## PYTANIA I ODPOWIEDZI

Dotyczy: przetarg pisemny, nieograniczony, dwustopniowy (przetarg-negociacje) na wybór generalnego Wykonawcy ogrodzenia terenu czterech hal przemysłowo-magazynowych WSSE „INVE5T-PARK” sp. z o.o. mieszczących się w Wałbrzychu, Nowej Rudzie, Kłodzku i Bolesławcu.

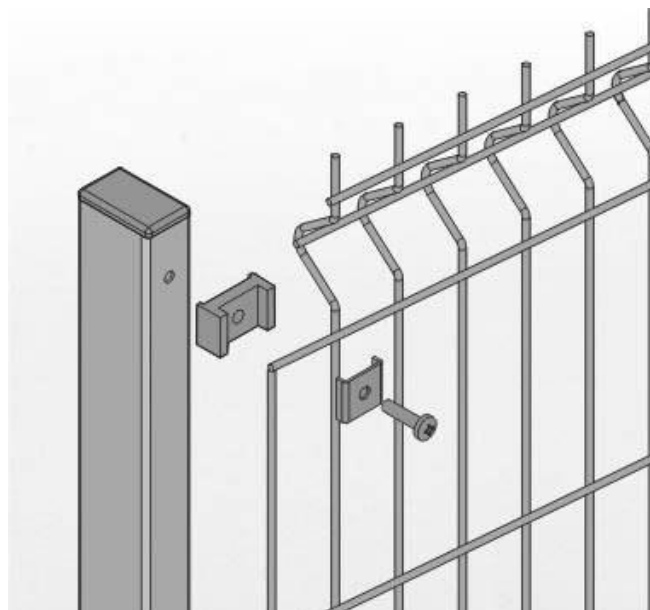
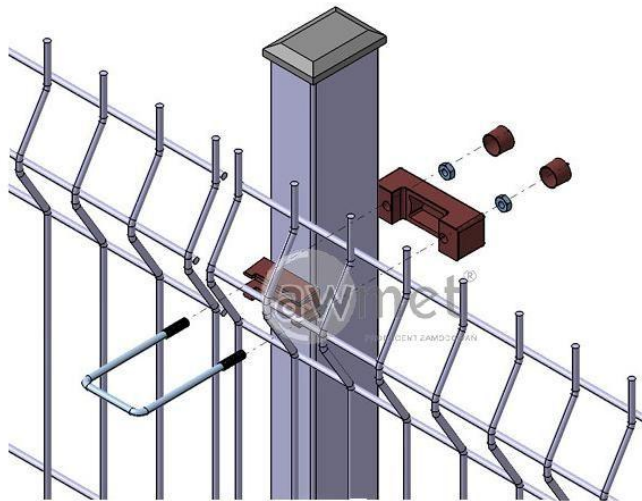
9. Pytanie: Co należy rozumieć przez mocowanie do słupków strzemionek ze stali nierdzewnej oraz proszę o zdjęcie.

Odpowiedź: Zamawiający dopuszcza następujące rozwiązania:
